**Avis délibéré de la mission régionale d'autorité
environnementale de région Provence-Alpes-Côte d'Azur sur
la déclaration de projet (extension de la carrière Fiéraquet)
emportant mise en compatibilité du plan local d'urbanisme
(PLU) du Revest-les-Eaux (83)**

**n° saisine 2018-1945
n° MRAe 2018APACA32**

Illustration 1 : En pointillé bleu : évolutions apportées au zonage du PLU (source : document 1, p.10 et 11)

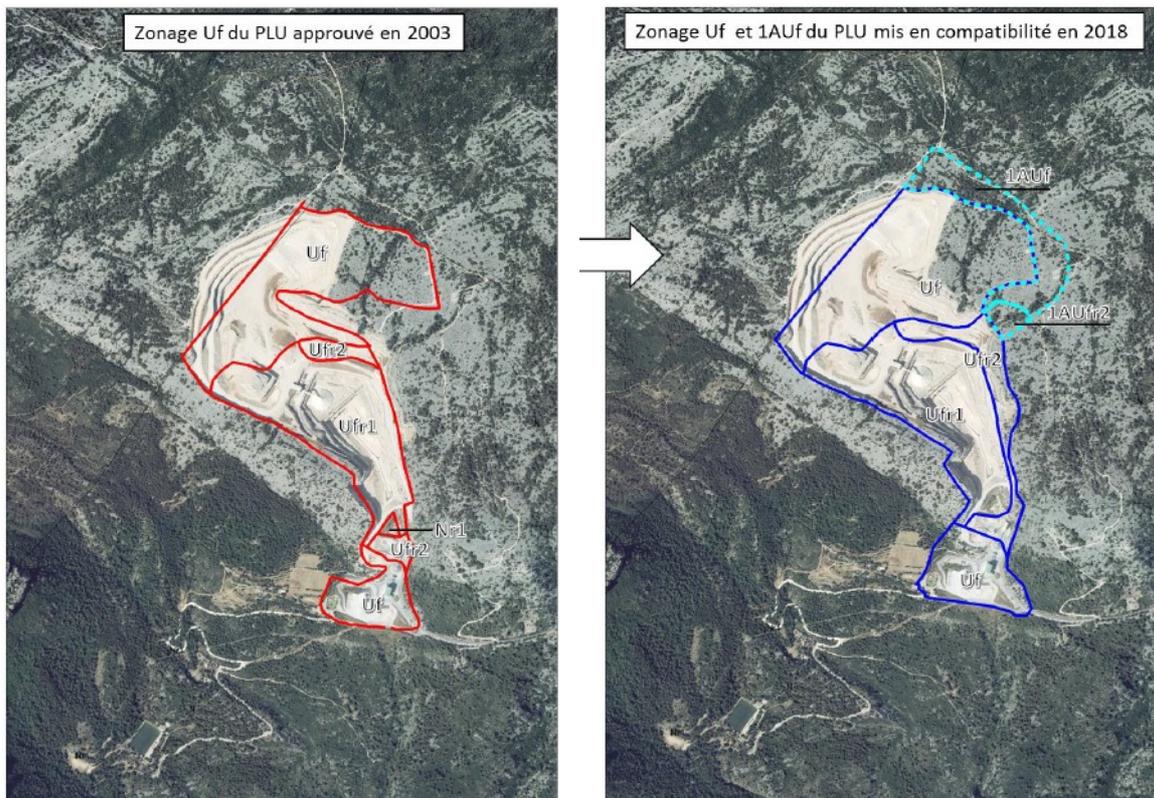
La mise en compatibilité du PLU consiste à déclasser 16 ha de zones naturelles (N) pour :

- délimiter une nouvelle zone 1AUf (8,9 ha) et une zone 1AUfr2 soumise à des risques de mouvement de terrain (1,3 ha), toutes deux destinées à accueillir l'extension de la carrière,
- agrandir la zone Uf (+5,8 ha) afin de mettre en cohérence le zonage du PLU existant⁴ avec le périmètre actuel de la carrière.

Le règlement de la zone 1AUf rappelle la nécessité d'une étude d'impact du projet d'extension de la carrière, de la mise en place de mesures adaptées, de l'anticipation de la fin d'exploitation notamment avec des méthodes alternatives (valorisation de déchets du BTP par exemple) et de l'obtention des autorisations préfectorales d'exploitation. Néanmoins la superficie totale mobilisée pour les zones 1AU (environ 10 ha) n'est pas clairement justifiée au regard des besoins en matériaux et de l'enjeu de gestion économe des ressources et de l'espace.

Recommandation 3 : Justifier de manière détaillée les besoins fonciers nécessaires au projet motivant la mise en compatibilité du PLU.
